**Project n° :** PCA : 1415-10

**Project :** Operational Center – Culvert replacement and preparatory works

**Date :** 2018-10-22

**End of addendum No. 1**

**COUPE TYPE D'INSTALLATION DES PONCEAUX**  
**TYPICAL SECTION - CULVERTS INSTALLATION**  
 ECHELLES/SCALE: 1:50

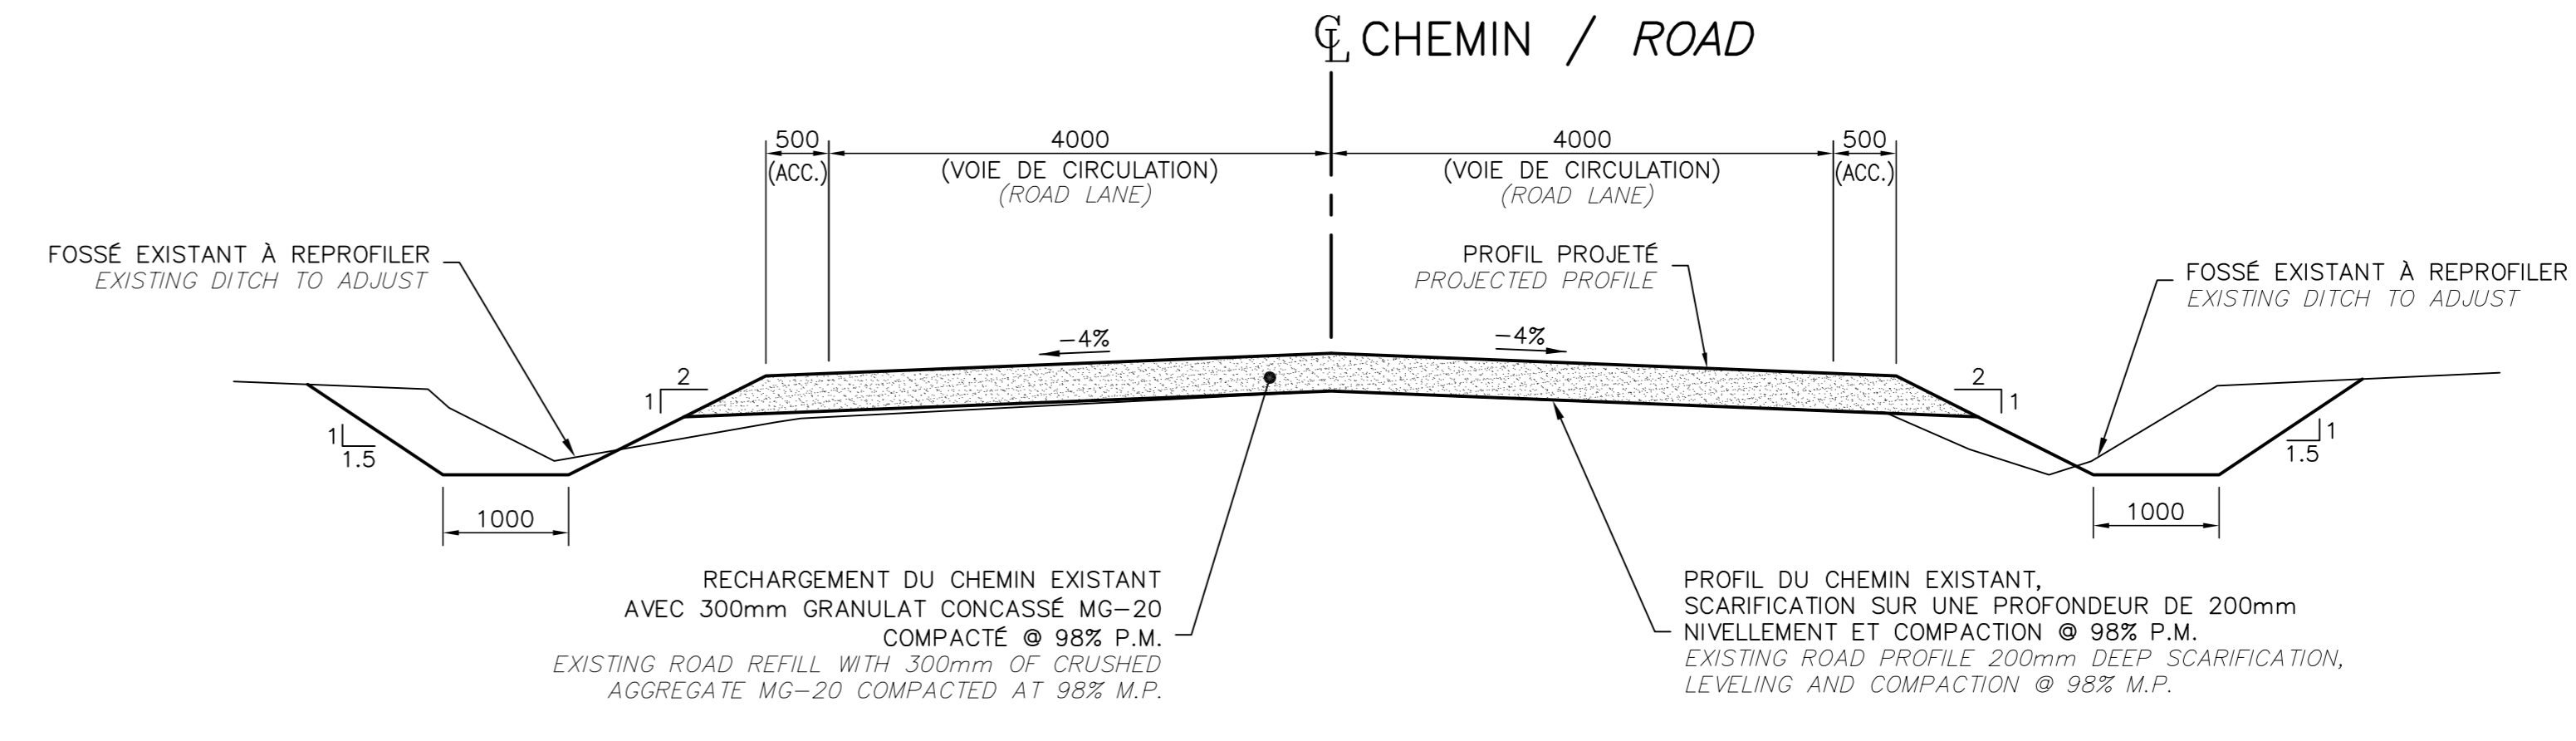
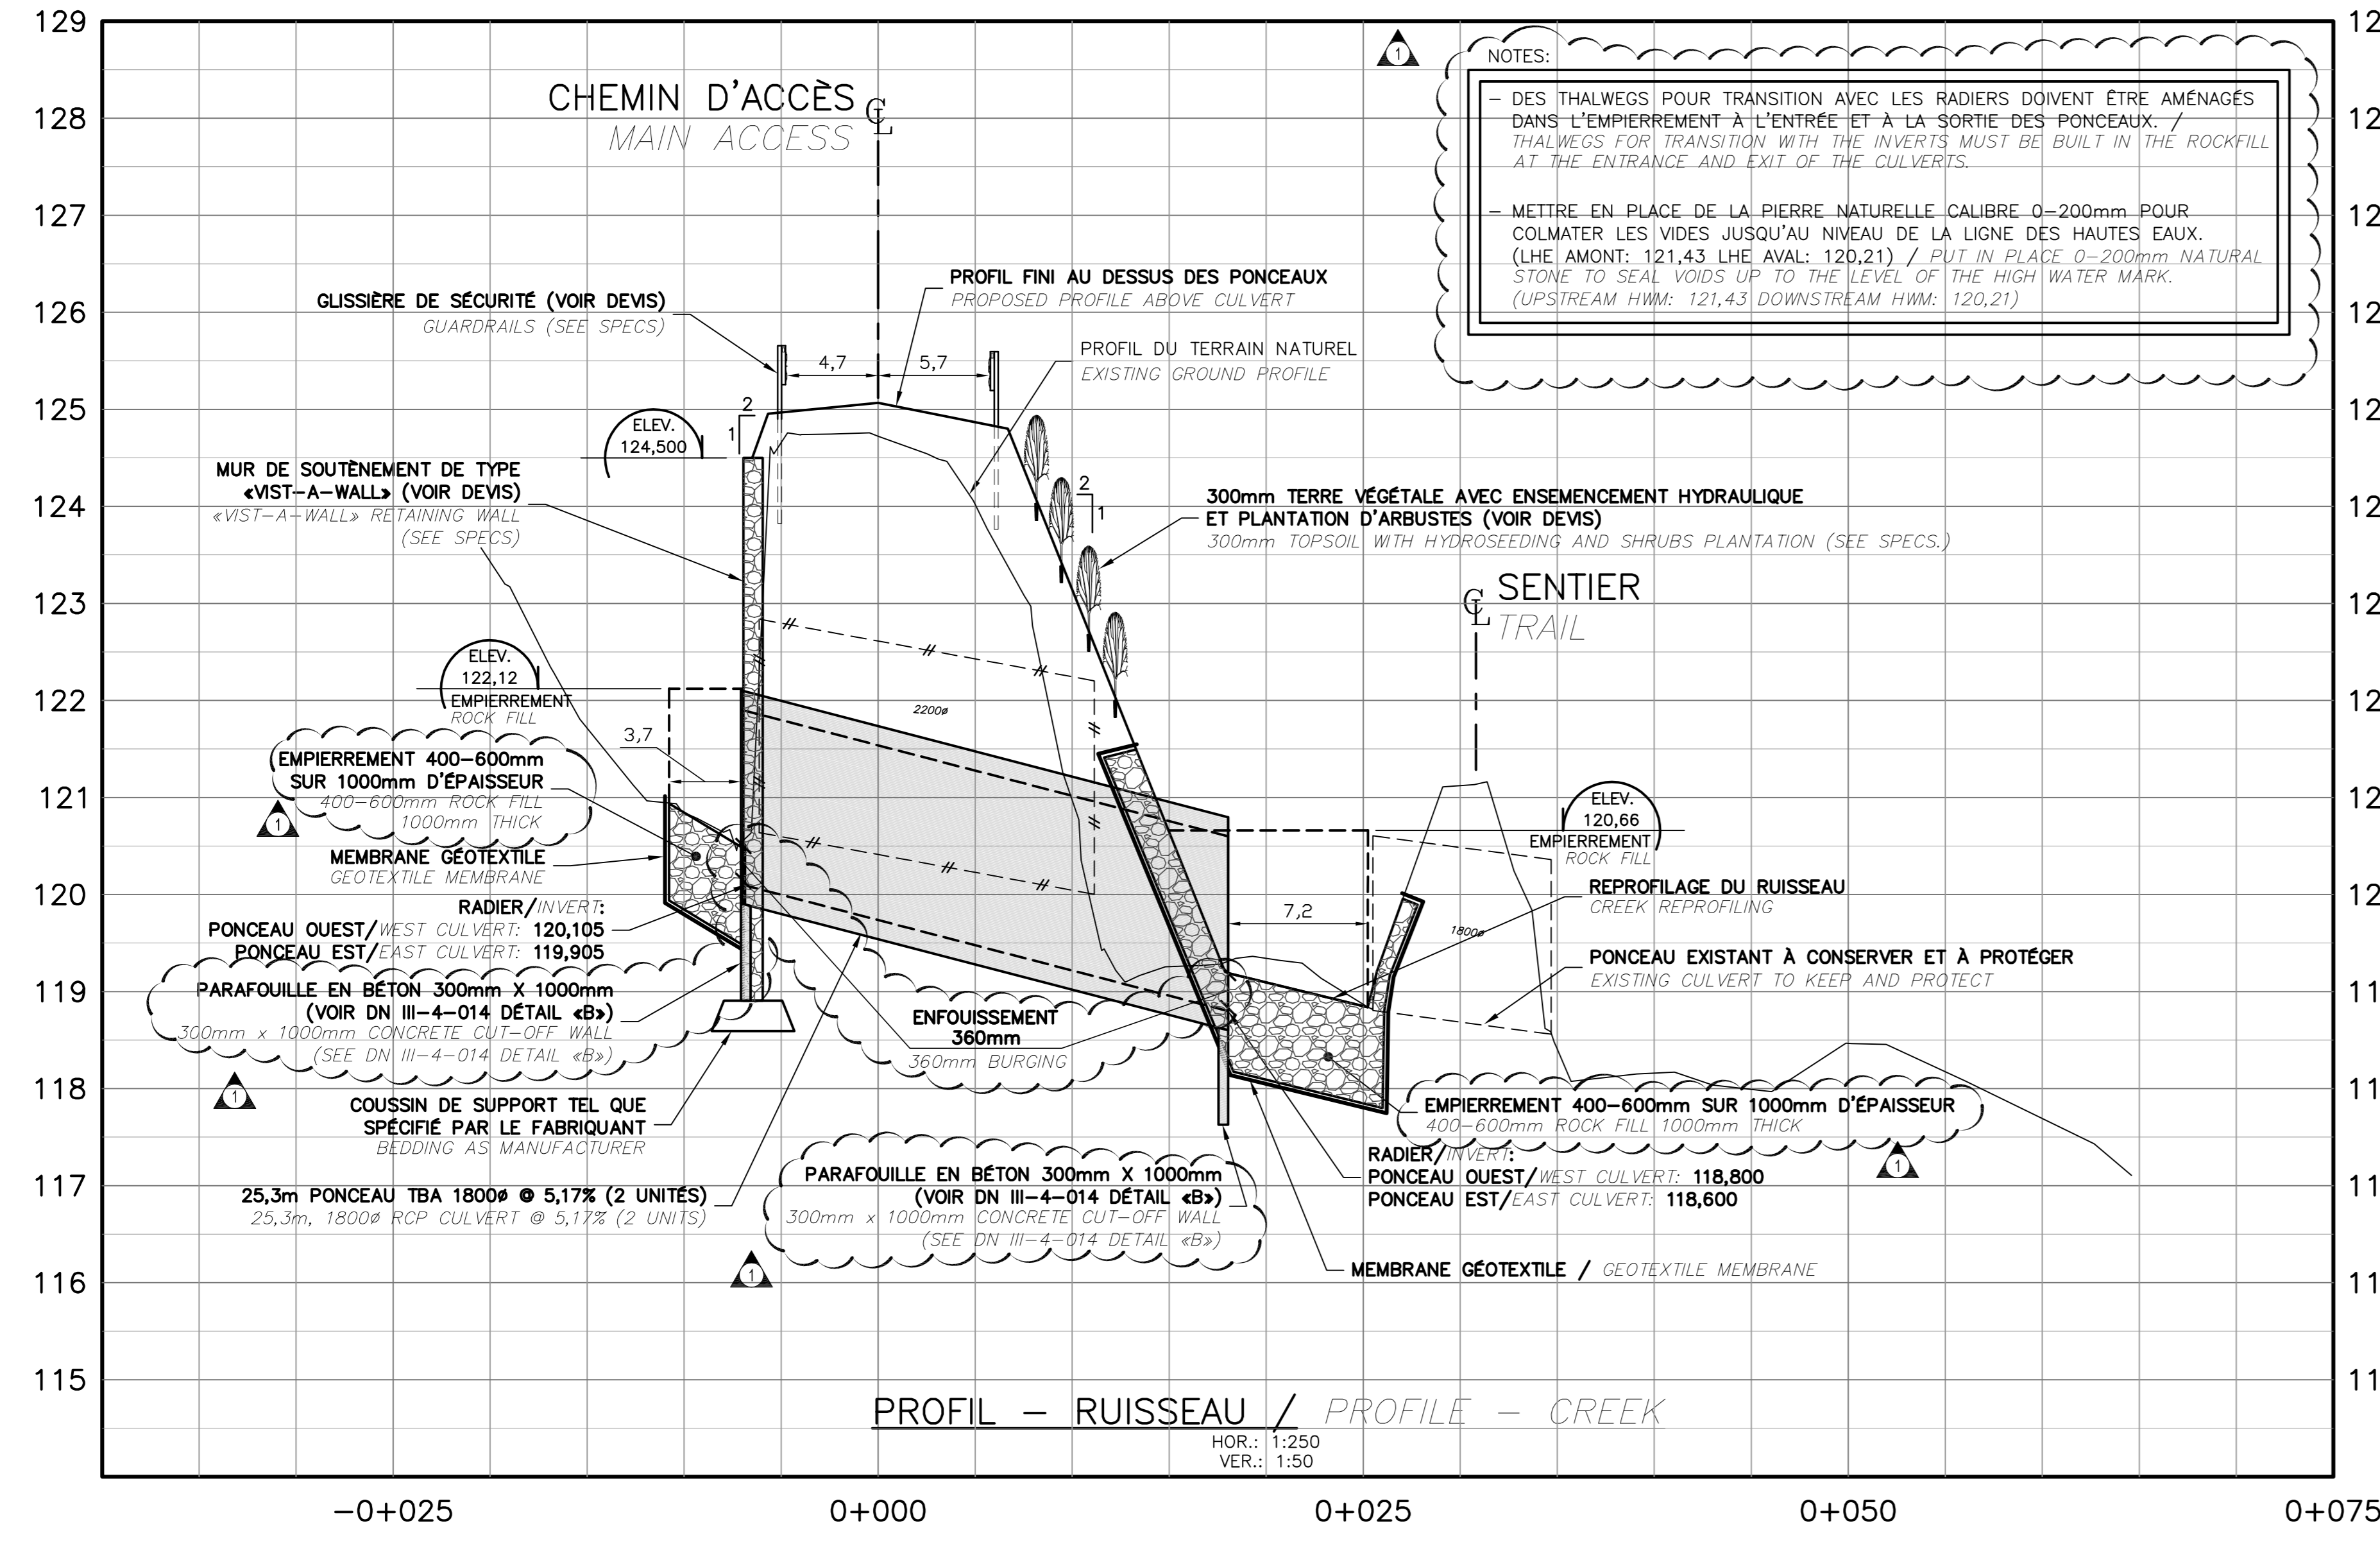
C-02 See attached, on profile view, modification of the rockfill thickness.

C-02 See attached, addition of notes regarding the rockfill.

C-02 See attached, on profile view, addition of a concrete cut-off wall in the upstream part of the new culverts.

C-02 See attached, addition of the elevation view of the upstream part of the new culverts.

C-02 See attached, specifications regarding the culverts burying.
